Kontinuierliche Qualitätsverbesserung**• Austausch PFV**

- Dialog iQ

FSI_2018_01.1_Dialog iQ_Austausch PFV_DE.doc/pdf

Abb. 1: PFV Gehäuse (modifiziertes Gehäuse am gravierten **B** erkennbar)

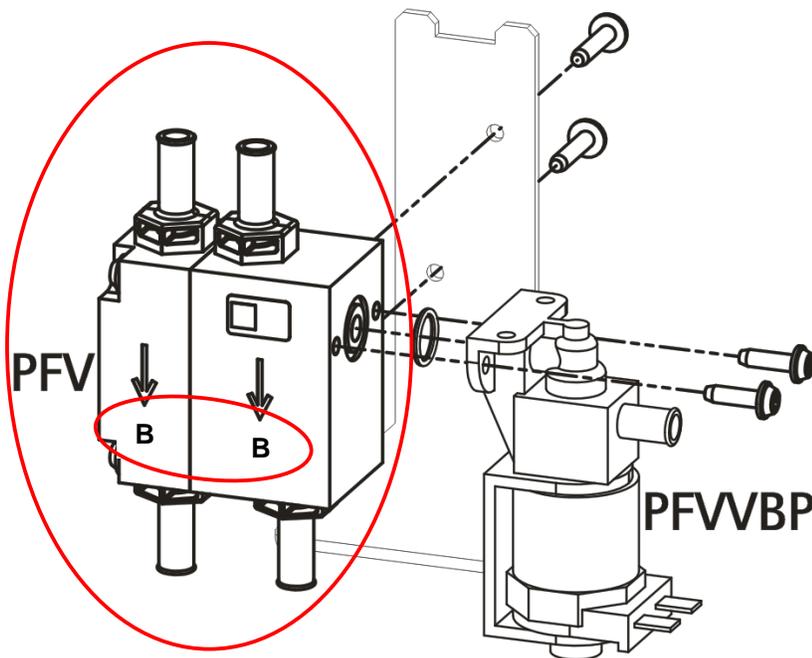
Die Gehäusegeometrie des PFV wurde verbessert, um die Belastung für die Membrane zu reduzieren, und damit die Notwendigkeit für den Austausch zu reduzieren.

Das komplette Gehäuse mit Membrane ist sobald wie möglich, spätestens während des nächsten Serviceeinsatzes, an allen betroffenen Dialog iQ auszutauschen, z.B. während der nächsten Wartung oder Reparatur.

Alle Dialog iQ Geräte ab den Seriennummern 000234 (Einzelpumpe) und 101315 (Doppelpumpe) sind schon ab Werk mit dem modifizierten PFV ausgestattet. Ein Austausch ist daher nicht erforderlich.

Die Vorgehensweise mit schrittweiser Anweisung ist im Packungshinweis beschrieben, der jedem PFV als Ersatzteil beiliegt. Das Ventil PFVBP und der O-Ring sind nicht enthalten und müssen vom alten auf das neue PFV umgebaut werden.
